Änderung zum AZ 63/202-00446-2020Grundstück: **Aachen, Otto-Blumenthal-Straße 25**

Ä N D E R U N G S B A U G E N E H M I G U N G

Bauvorhaben: Nutzungsänderung Kuppel von Messkuppel in Seminarraum,
Bauliche Änderung EG und OG sowie Ertüchtigung Brandschutz
Otto-Blumenthal-Str. 25
52074 Aachen

**Hier: Änderung zur bestehenden Baugenehmigung
Aktenzeichen: FB 63/202-00446-2020
für das Brandschutzkonzept**

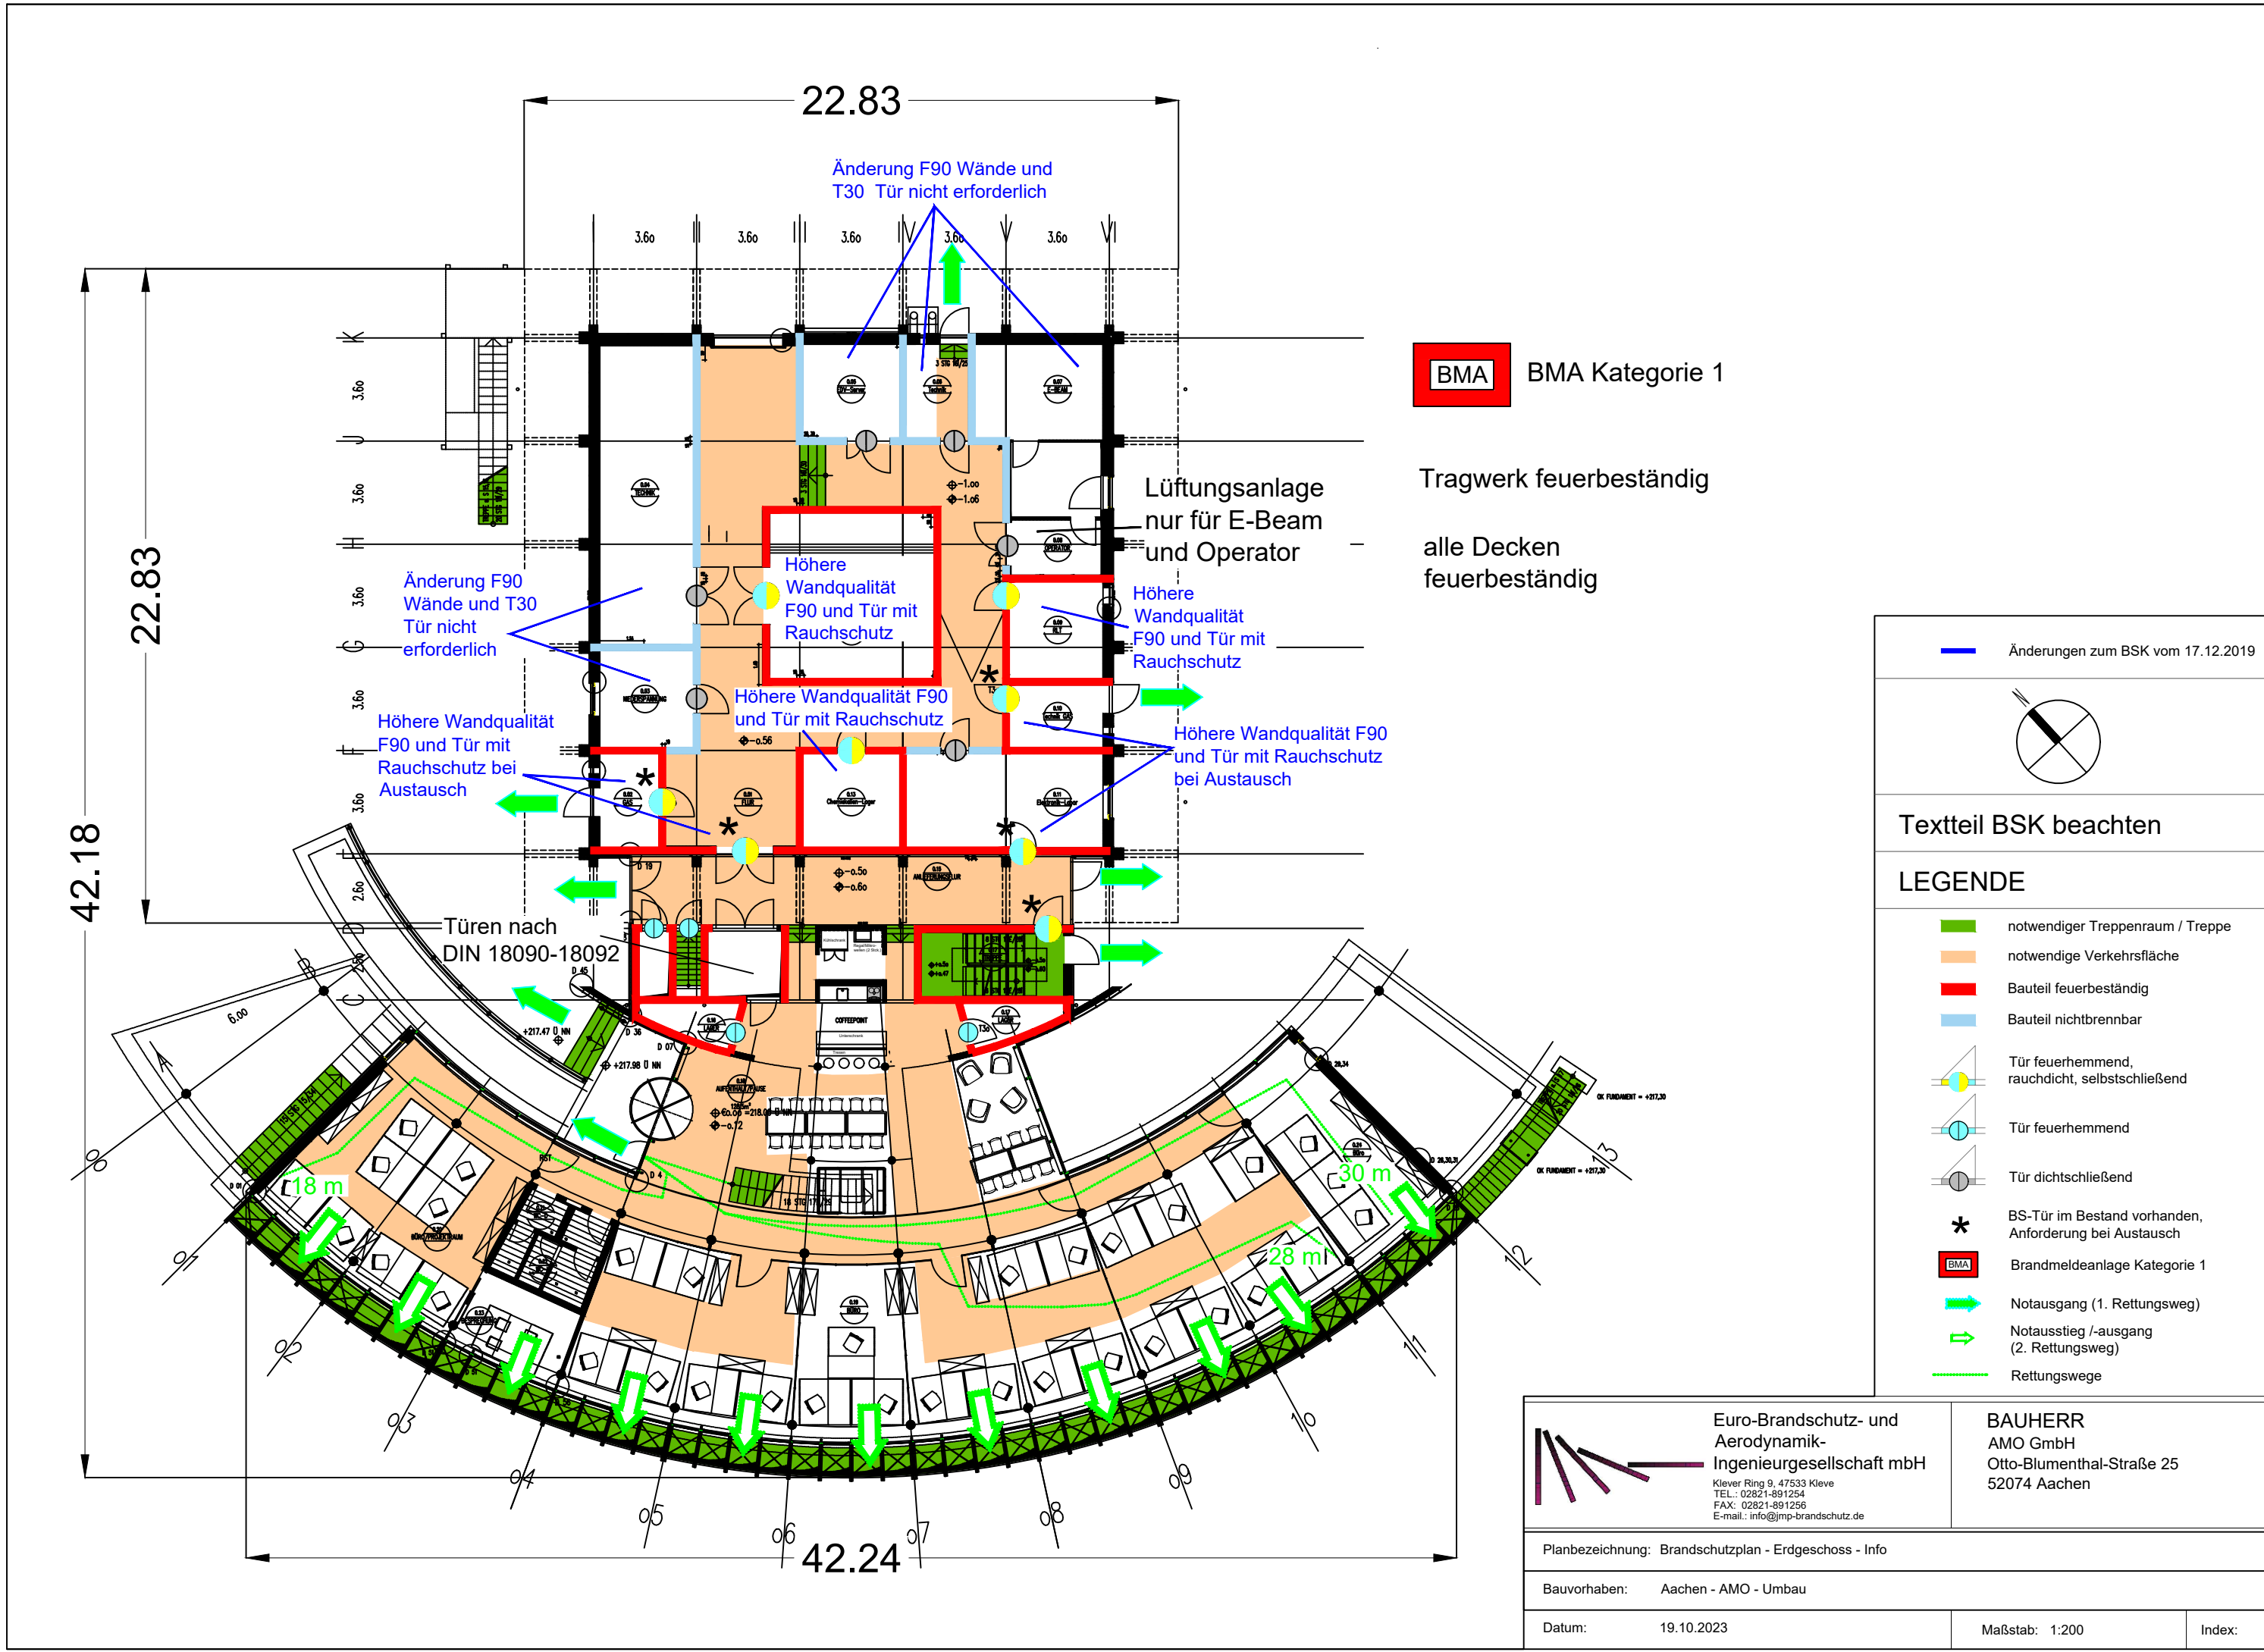
EG: - Ergänzung der F90 Wand an der rechten Seite des Aufzugs (Achse C/D)
- Anpassung der Anforderung der Beständstüren

Änderung F90 Wände und T30 Tür nicht erforderlich

Änderung F90 Wände und T30 Tür nicht erforderlich

Höhere Wandqualität F90 und Tür mit Rauchschutz

Höhere Wandqualität F90 und Tür mit Rauchschutz

Höhere Wandqualität F90 und Tür mit Rauchschutz bei Austausch

Höhere Wandqualität F90 und Tür mit Rauchschutz

Höhere Wandqualität F90 und Tür mit Rauchschutz bei Austausch

Planbezeichnung: Brandschutzplan - 1.Obergeschoss - Info		
Bauvorhaben: Aachen - AMO - Umbau		
Datum: 19.10.2023	Maßstab: 1:200	Index:

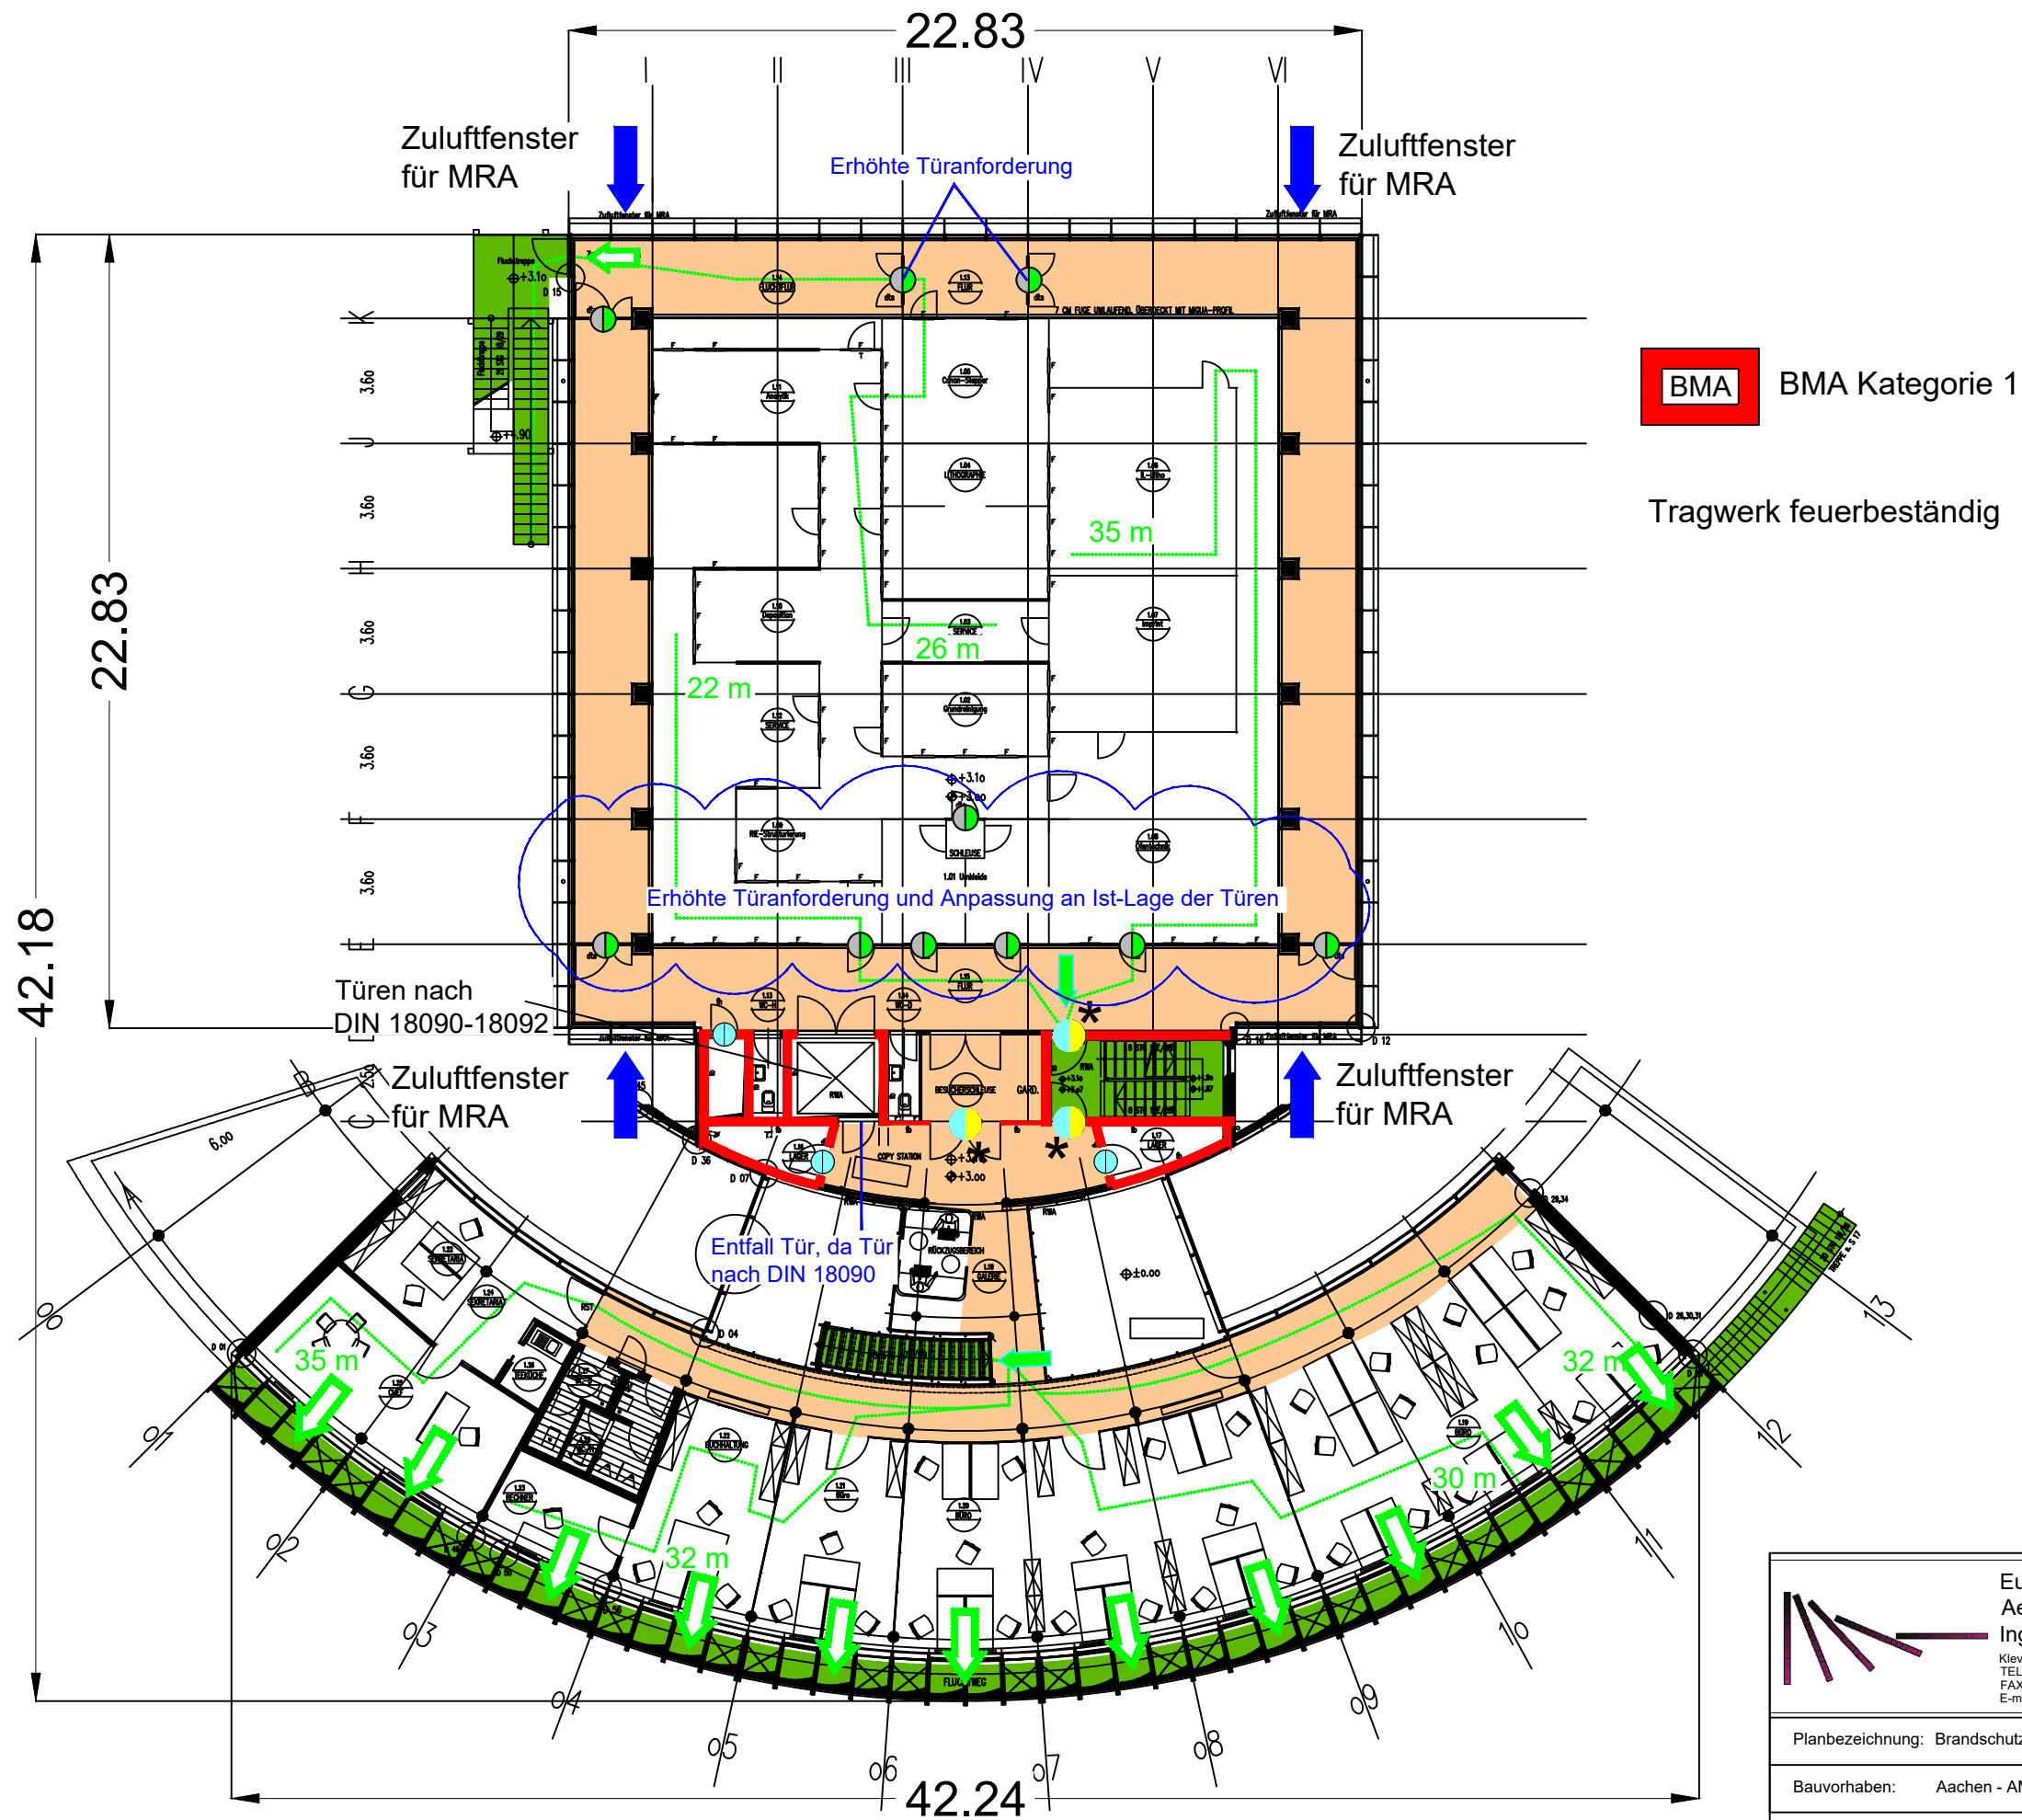
1.OG: - erhöhte Türanforderungen im Flur oberhalb der Achse K)
- erhöhte Türanforderungen und Anpassung an Ist-Lage der Türen in Achse E
- Entfall der Tür am Aufzug, da Tür nach DIN 18090 (Achse C)

Türen nach DIN 18090-18092

Planbezeichnung: Brandschutzplan - 3.Obergeschoss Info	
Bauvorhaben: Aachen - AMO - Umbau	
Datum: 19.10.2023	Maßstab: 1:200
Datum: 19.10.2023	Index:

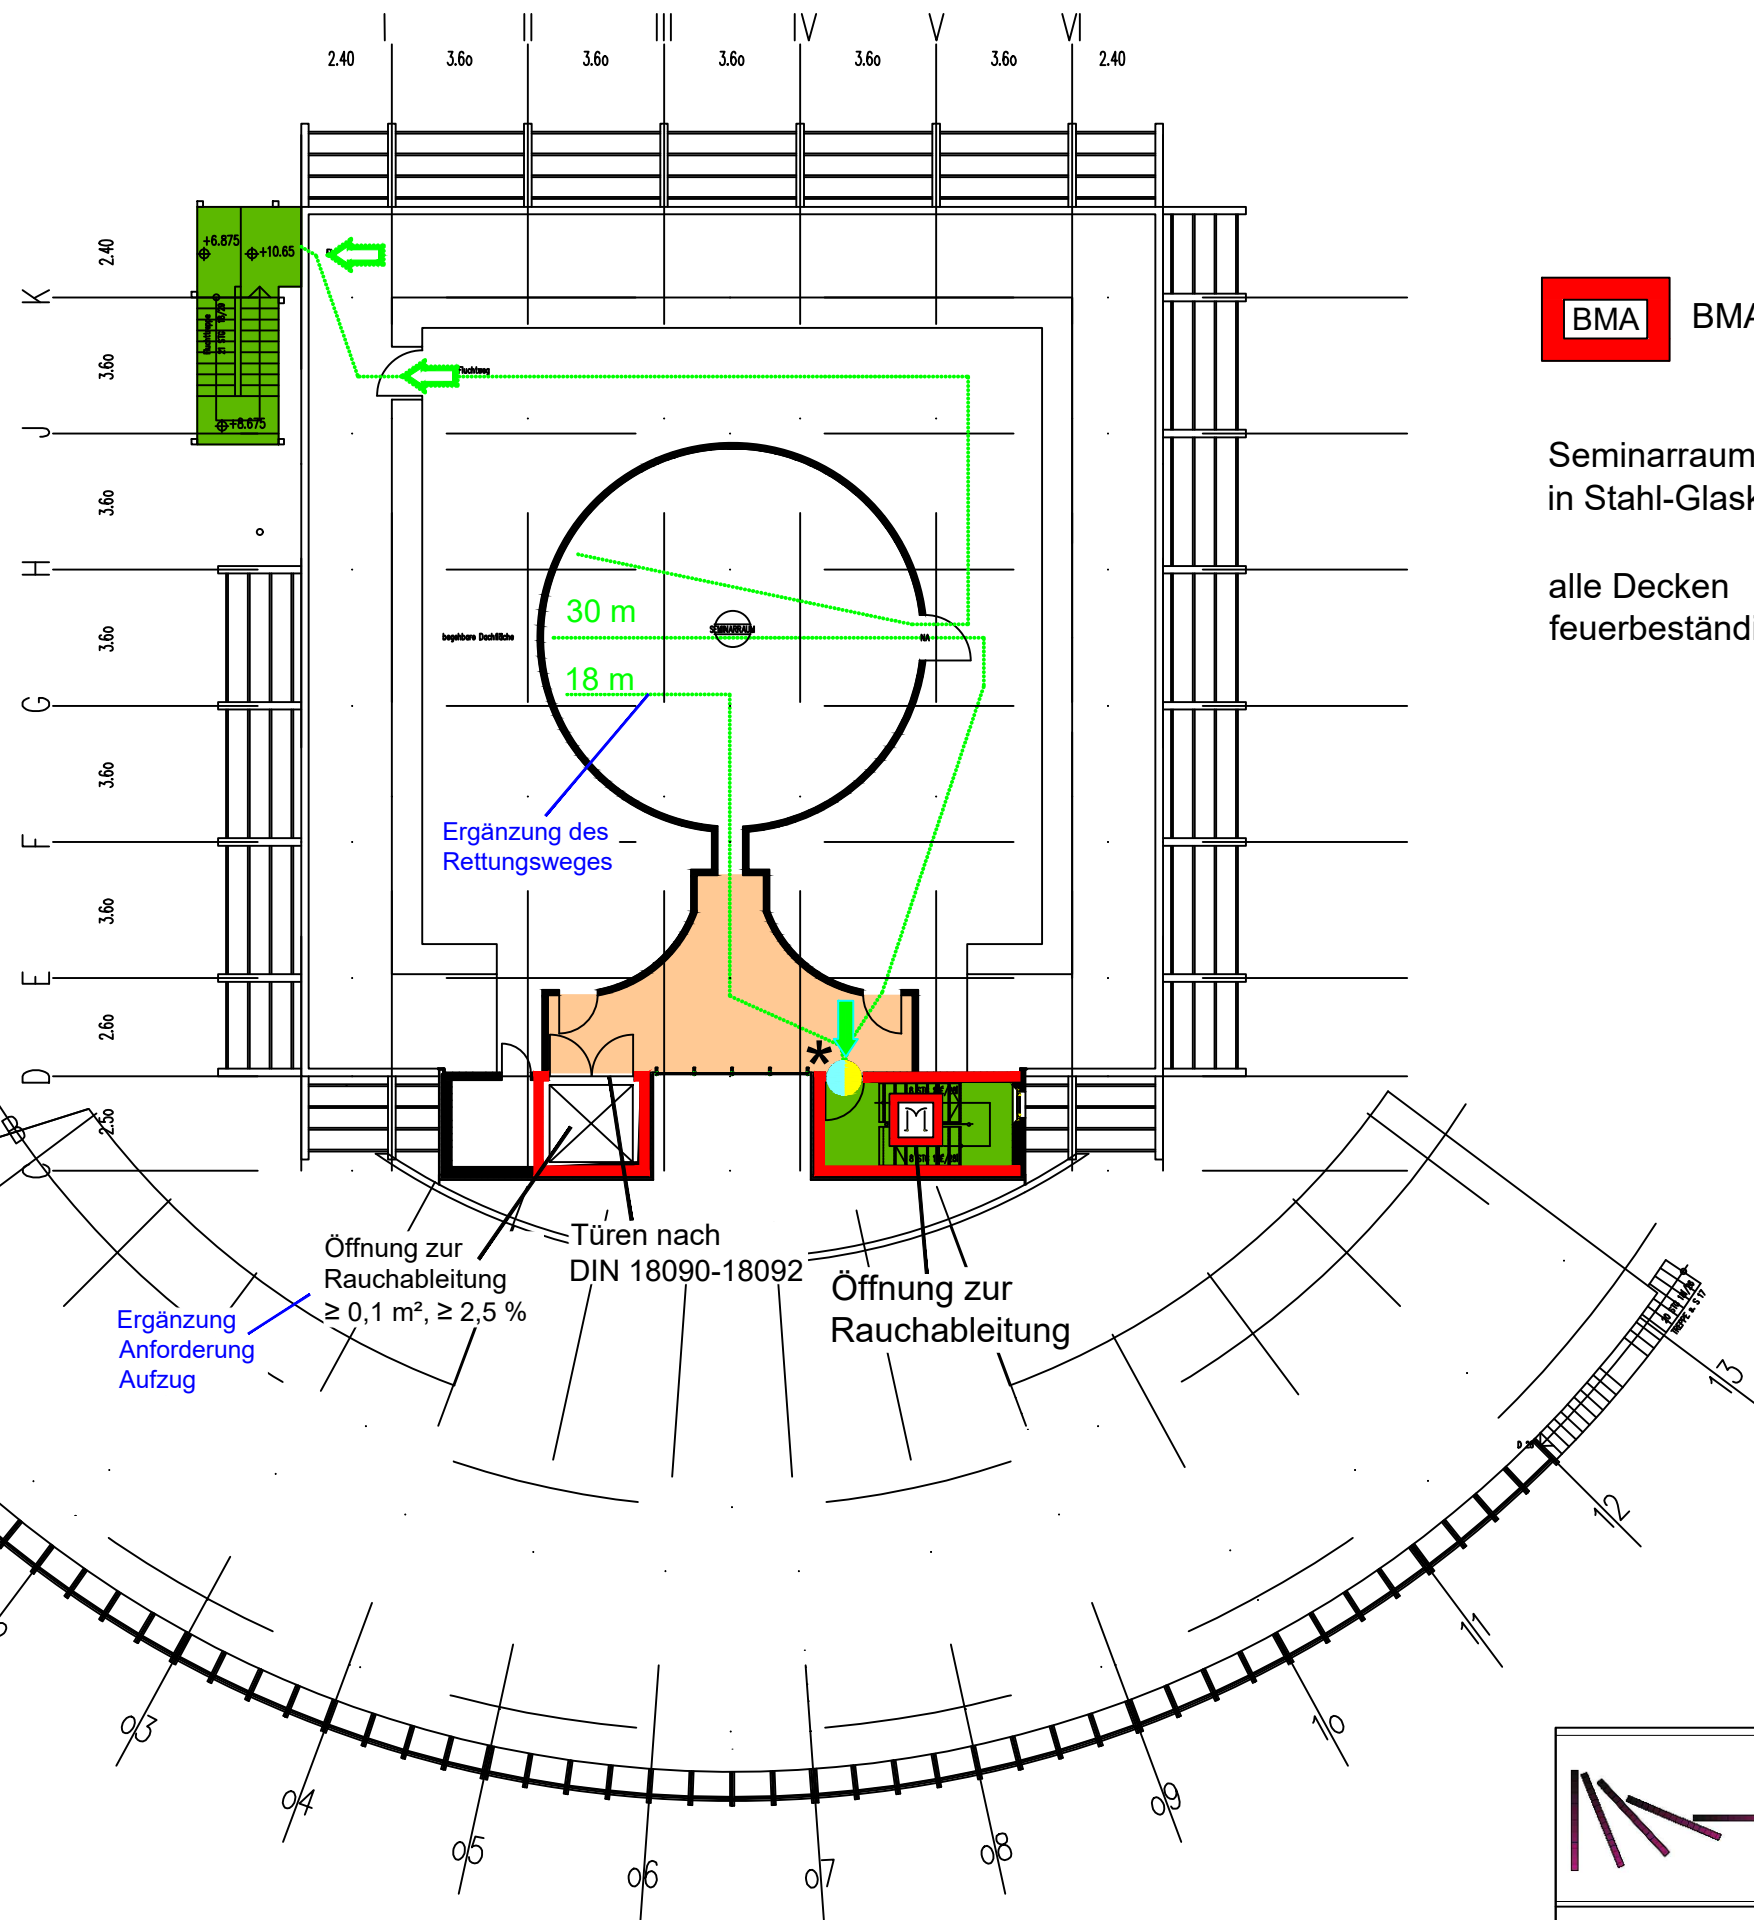
3. OG: - Ergänzung Rettungsweg (Startpunkt ungefähr Achse G/II)
- Ergänzung Anforderungen Aufzug (Achse C/D)
